【旱溝排水水環境改善計畫-中部科學(后里)園  
區綠 10-2 溪畔景觀池工程】

整體計畫工作計畫書

申請執行機關：臺中市政府

中華民國 108 年 10 月

圖 1. 溪畔景觀池規劃簡圖

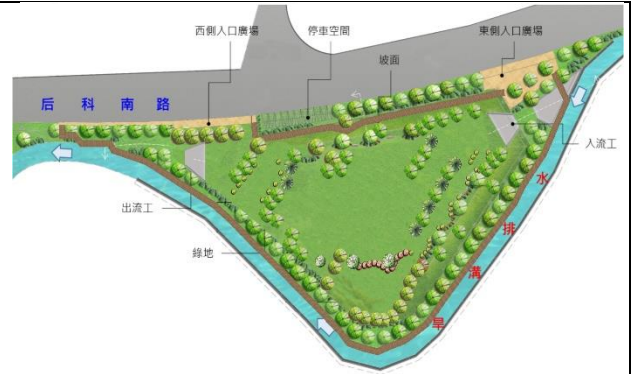
勘查意見  
優先處理  
需要處理  
暫緩處理  
無需處理  
非本單位權責，移請(單位： )研處  
用地取得問題需再協調  
其他：(關注 NGO 現勘綜合意見)  
 1. 各關注 NGO 團隊於現勘提供之意見細項，請見附表 D-04 民眾參與記錄表，本表因篇幅限制，僅摘錄現勘結論於本條目第 2-5 點內。  
 2. 建議本案盡量降低水泥構造量體，保留現地景觀與植被狀況，以利植生復育、地下水補充、以及地景自然性。  
 3. 建議本案內溪畔景觀池邊坡綠化原則：  
 (1)移植現地樟科(樟樹、香楠等)樹種，
